PIANO PER L'ELIMINAZIONE DELLE BARRIERE ARCHITETTONICHE

OSS.1

RISCONTRO OSSERVAZIONI

Prot. 0042758 del 24/11/2025 - Prot. 0044590 del 06/12/2025

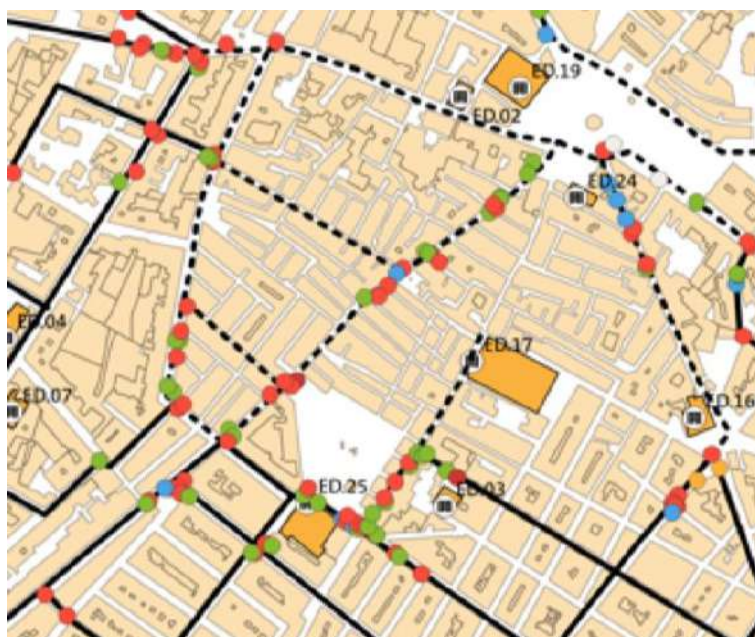
- 1) **PALAZZO DELLE CULTURE.** Infatti, se - ad esempio - si fa riferimento al Palazzo delle Culture, si trova che l'indice di accessibilità è del 38,10 e quello di Non applicabilità è del 42,86, mentre l'indice di criticità è di appena il 19,04 che sale al 28,57 per i collegamenti verticali. Eppure si sa benissimo che la Biblioteca comunale, sita al primo piano, non è raggiungibile da disabili e anziani per l'impossibilità tuttora irrisolta della messa in esercizio in condizioni di sicurezza dell'ascensore. Inoltre, esistono altre problematiche rilevanti di cui si tratta in seguito nelle proposte.

- a) Mettere l'ascensore in condizioni di sicurezza o spostarne l'ubicazione.
b) Rampa d'accesso su Via Manzoni attualmente impraticabile: cancellata chiusa e quindi impossibilità di accesso all'interno dell'edificio.
RIPRISTINARE.
c) Reinstallare le inferriate di uscita su Via Manzoni che, ad oggi, risultano montate al contrario, in violazione delle norme di sicurezza e che, quindi, costituiscono una barriera architettonica per giunta molto pericolosa in caso di vie di fuga.

Gli indici riportati vanno letti per categorie di elementi analizzati, così come riportato oltre che in Relazione anche nelle schede di rilievo. A titolo di esempio si riporta il primo ambito:

1. Accessibilità edificio: considera le condizioni esterne di accesso all'edificio così come elencate nella scheda rilievo. I valori sono:

- accessibilità 38,10 / gli elementi sui quali non si riscontrano problemi
- criticità il 19,05 / elementi critici: assenza di parcheggio dedicato, larghezza marciapiedi, profondità zona di accesso, segnaletica relativa alle funzioni dell'edificio stesso
- non applicabile 42,86 / elementi non coerenti con la tipologia di edificio: non ci sono giardini e quindi relativi percorsi, non ci sono porte d'ingresso in vetri, non è edilizia residenziale pubblica, non c'è citofono, non ci sono dislivelli

L'indice di criticità relativo ai collegamenti verticali, allo stato attuale, sale in quanto il sopralluogo evidenzia alcune effettive problematiche (scarsa illuminazione dei collegamenti verticali, assenza di fasce a pavimento e corrimani a regola) comprese:

- la presenza ma il non funzionamento dell'ascensore, rispetto al quale non è stato possibile ispezionare la cabina
- la rampa di via Manzoni che, seppur esistente, è collocata in corrispondenza di un accesso chiuso in corrispondenza di una stanza anch'essa non aperta sempre.

Queste criticità sono riportate nella scheda di rilievo dell'edificio stesso.

Si ritiene, quindi, che le osservazioni relative al Palazzo delle Culture siano già ricomprese all'interno del PEBA.
